**Avis d'hydrogéologue agréé réalisé sur  
la définition des périmètres de protection  
des captages de  
RONCHAMP**

**Sources de la Chapelle (1 à 4) 04116X0079/S - 041160033/S**

**Source Mathieu 04116X0032/S**

**Sources de la Selle (1 à 5) 04116X0031/S**

#### Situation (Chapelle et Mathieu)

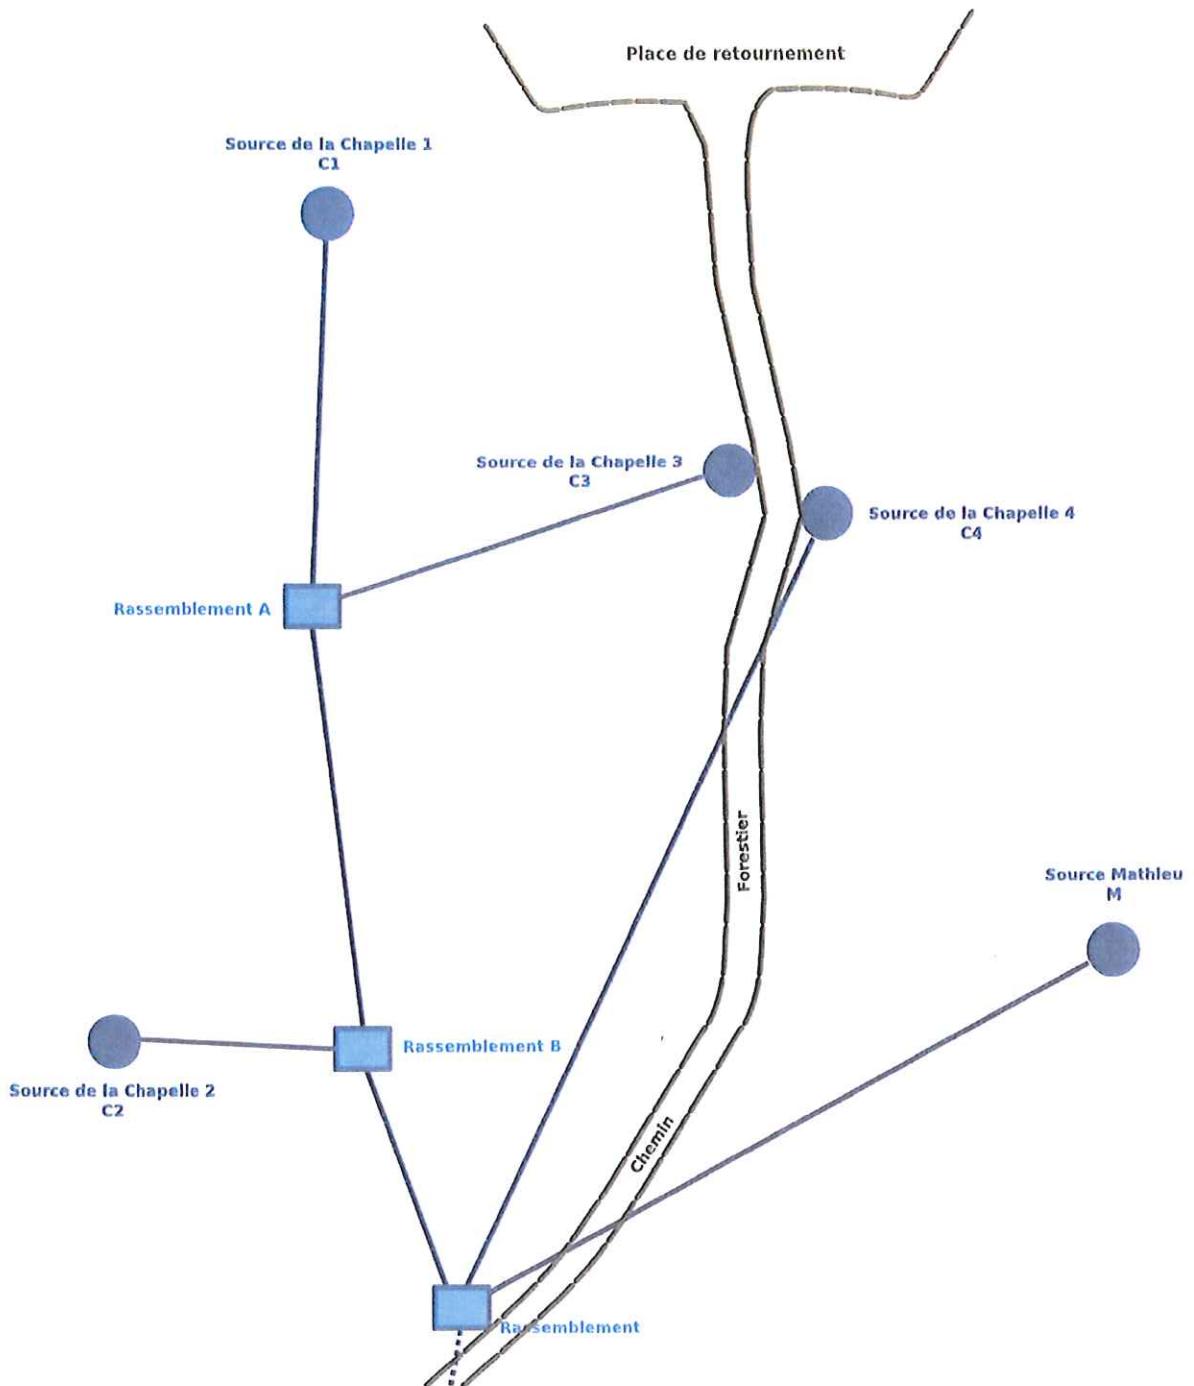
Les ouvrages n°1, 2, et 3 de la Chapelle nécessitent une reprise importante (nettoyage rénovation si besoin et fermeture par un système étanche, doté d'une aération empêchant la pénétration de la petite faune, par exemple de type "Foug").

Les ouvrages n°1, 2, et 3 de la Chapelle nécessitent une reprise importante (nettoyage rénovation si besoin et fermeture par un système étanche, doté d'une aération empêchant la pénétration de la petite faune, par exemple de type "Foug").

Schéma de principe pour les Périmètres de Protection Immédiate (échelle 1/ 100) :

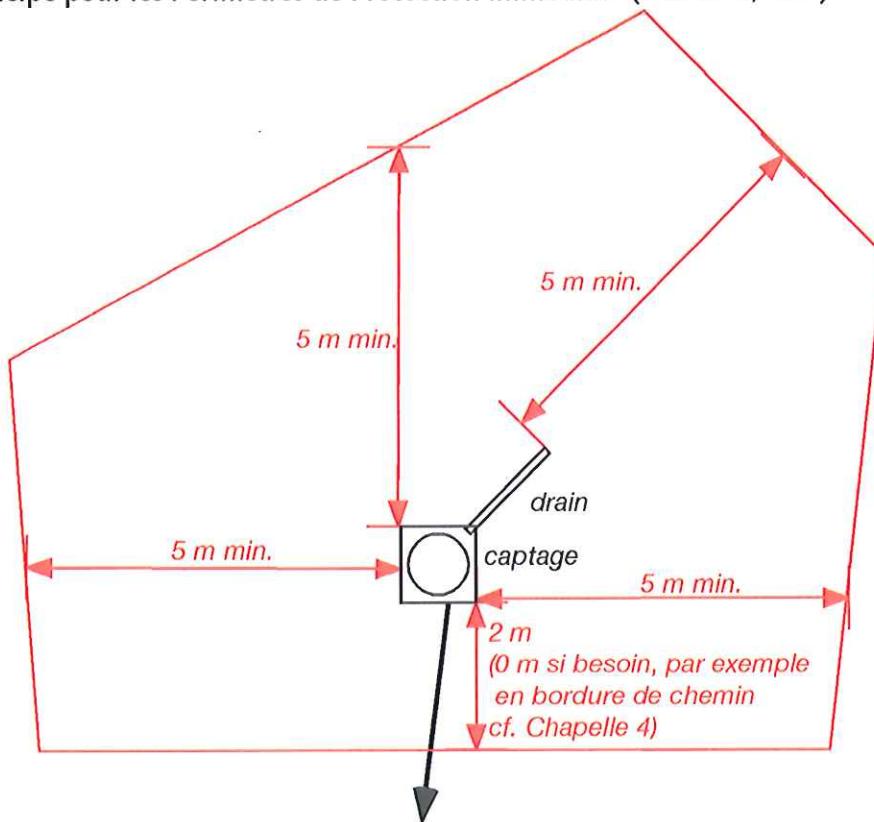
Un lever de géomètre situant les ouvrages et les drains, tenant compte d'une distance de sécurité de 5 mètres minimum entre les ouvrages ou drains et la limite du Périmètre de Protection Immédiate (sauf indication contraire), permettra de fixer définitivement ces périmètres.
